改善箇所説明図

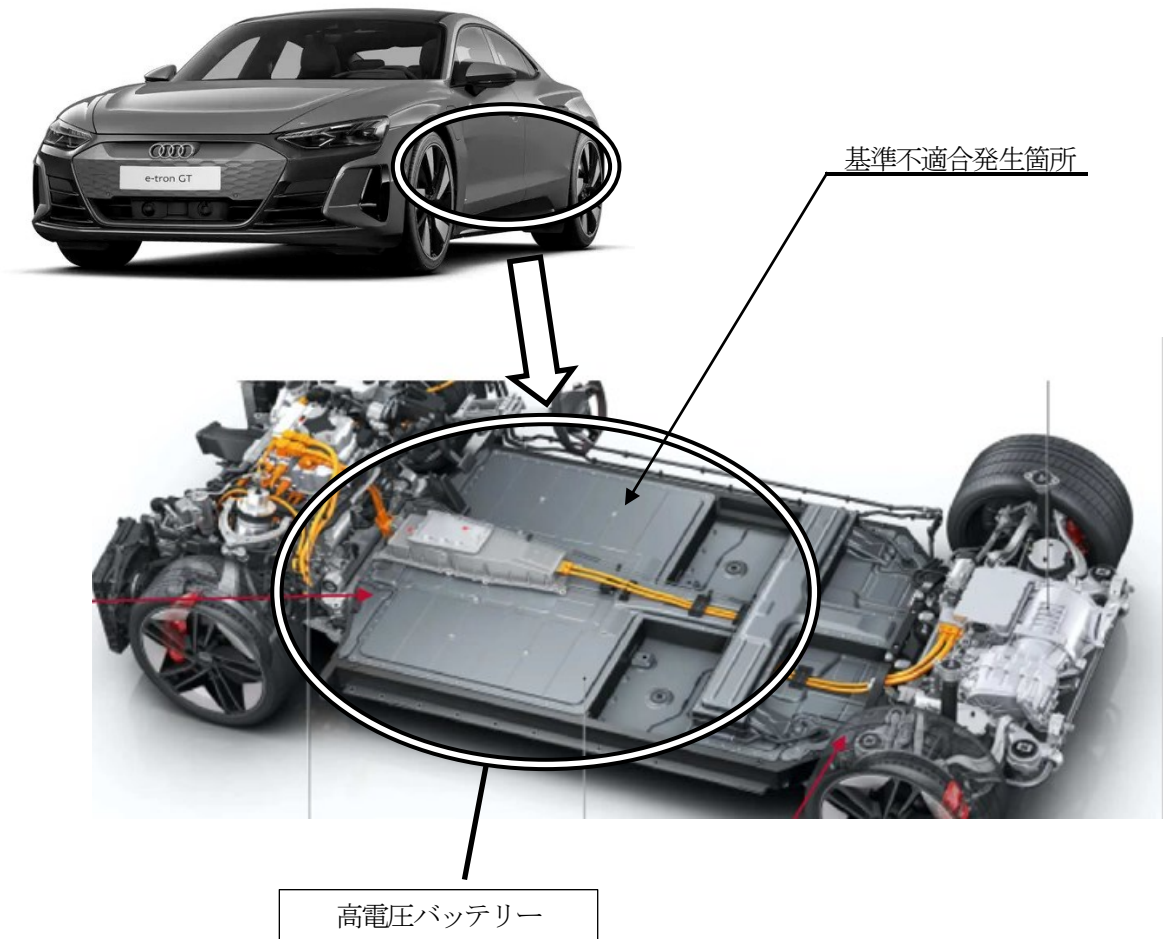
高電圧バッテリーにおいて、製造工程におけるシーラント塗布量が不十分なため、バッテリーの密閉性が不完全なものがある。そのため、バッテリーに水分が浸入すると、バッテリーの絶縁抵抗が低下することでアーク放電が発生し、最悪の場合、熱によるバッテリー異常が発生し、火災に至るおそれがある。

全車両、高電圧バッテリーのシーリングの密閉性試験を行い、必要な場合は、高電圧バッテリーを対策品と交換する。

識別：「93T7」と記入したキャンペーンステッカーを車両に貼付する。
